**ESCLARECIMENTO 07 – CONCORRÊNCIA 01/2016**

Conforme solicitação de esclarecimento referente ao Edital 02/2016 da Concorrência 01/2016 do Instituto Federal de Educação, Ciência e Tecnologia Baiano – Reitoria, realizada pela empresa **RCI – CONSTRUÇÃO E MEIO AMBIENTE LTDA**, representada por **ANA PAULA LOULA**, a Comissão Especial de Licitação deste Instituto Federal passa a elucidar na forma que segue:

**I – CAMPUS ITABERABA:**

R. Item 2.03.3:

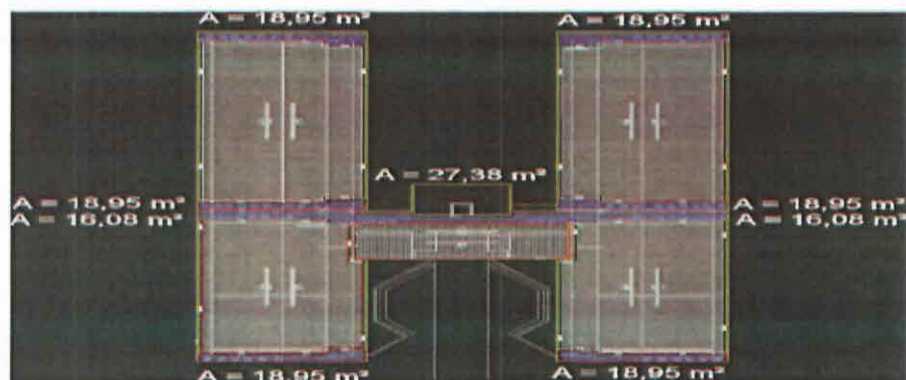
- Em visita técnica observamos que várias vigas estão comprometidas devidas furos feitos nas mesmas com diâmetros acima do permitido e também em locais que comprometeram as ferragens das vigas. Umas chegando ao ponto de estarem totalmente abertas de fora a fora de sua seção. Em todas essas situações a empresa será responsável pela recuperação? Tendo em vista que na planilha sintética não foi contemplado.

2.03.3	RECOMPOSIÇÃO DE ELEMENTOS ESTRUTURAIS				
03931.8.6.3	REPARO ESTRUTURAL em vãos de vigas/lajes/pilares com aplicação de graute base epóxi - vãos com espessura=2,50cm e largura=35 a 70 mm	M	3,39	217,70	738,00
	TOTAL DE RECOMPOSIÇÃO DE ELEMENTOS ESTRUTURAIS				738,00
